Bilag 3

Foreslåede ændringer efter høring af interessenter

13. april 2021

Sagsnummer
2021-0067335

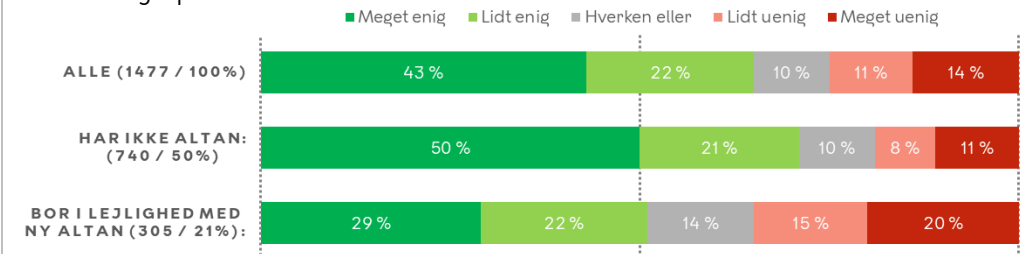
10 interessenter er kritiske

(4 lokaludvalg, 4 altanfirmaer og 2 andre interessenter)

▪ Ikke hensigtsmæssigt, at altaner ikke må dække alle vinduer mod gården.

▪ En reduktion på 20 cm i dybde giver ikke meget mere dagslys, men mindsker anvendeligheden væsentligt.

▪ Det bør være op til beboer-demokratiet at afgøre, om dagslysforringelse fra altaner er til at leve med.

Samlet set anbefales det at **frafalde forslag om mindre altaner mod gården**, så det bliver muligt at etablere altaner mod gården af samme størrelse som med de nuværende retningslinjer.

Forvaltningens vurdering og anbefaling

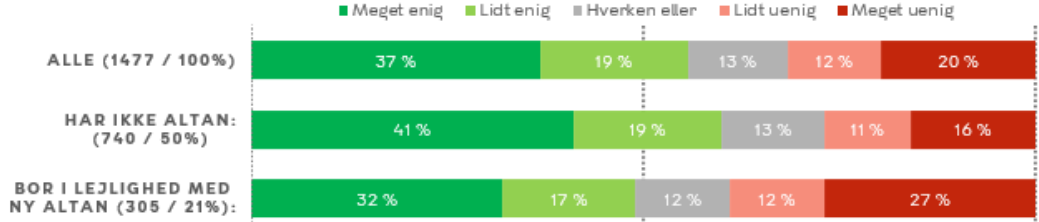
De foreslåede retningslinjer vil betyde **markant færre** og også mindre altaner mod gården. Dette vil generelt betyde færre dagslysforringelser fra altaner.

Mod gaden er mindre altaner hensigtsmæssige af hensyn til dagslys, byliv og kulturarv. Mod gården er hensynet primært dagslys.
